Dodatek č. 6

Ke Smlouvě o dílo číslo: DS201801567
Evidenční číslo Dodatku č.6: DS201901154
Agendové číslo Dodatku č.6: DS201801567/6
na provedení stavebních prací
projekt „Zvýšení kvality vzdělávání ZŠ 5. května II. stupeň
a Stavební úpravy pro energetické úspory ZŠ 5. května II. stupeň, Liberec“
reg. číslo projektu: CZ.06.2.67/0.0/0.0/16_067/0010955
CZ.05.5.18/0.0/0.0./17_070/0006800
uzavřená mezi níže uvedenými účastníky podle § 2586 a násl. občanského zákoníku

3. Předmět dodatku č. 6

Nadspotřeba sanačních omítek v prostorách 0.02,0.03,0.04 a 0.05
--

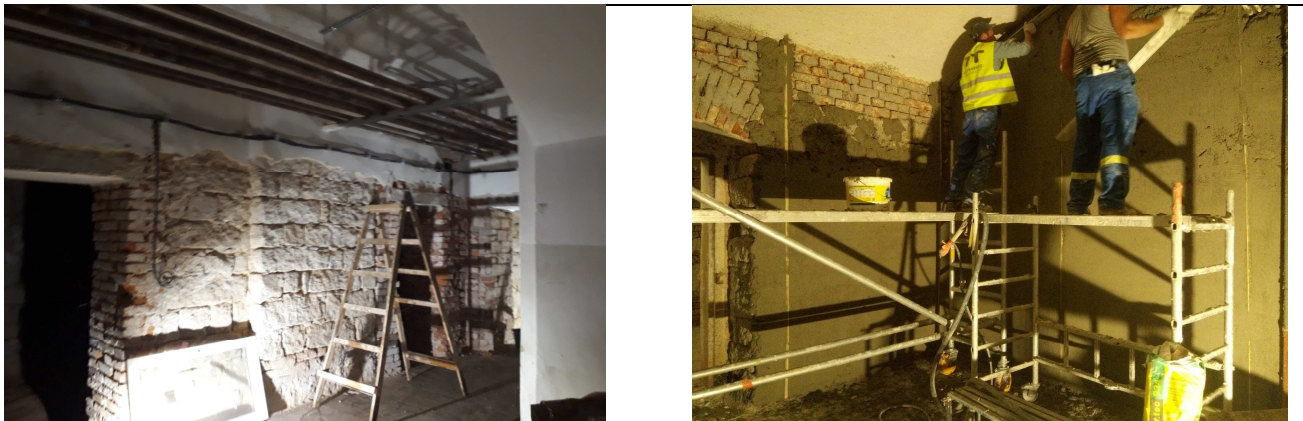
Nepředvídatelné okolnosti -při realizaci vyrovnávacího sanačního špricu nejen na zdivo z velkých kamenných kvádrů bude zapotřebí realizovat větší tloušťky omítek pro vyrovnání zdiva v sanovaných místnostech č. 0.02,0.03,0.04 a 0.05.
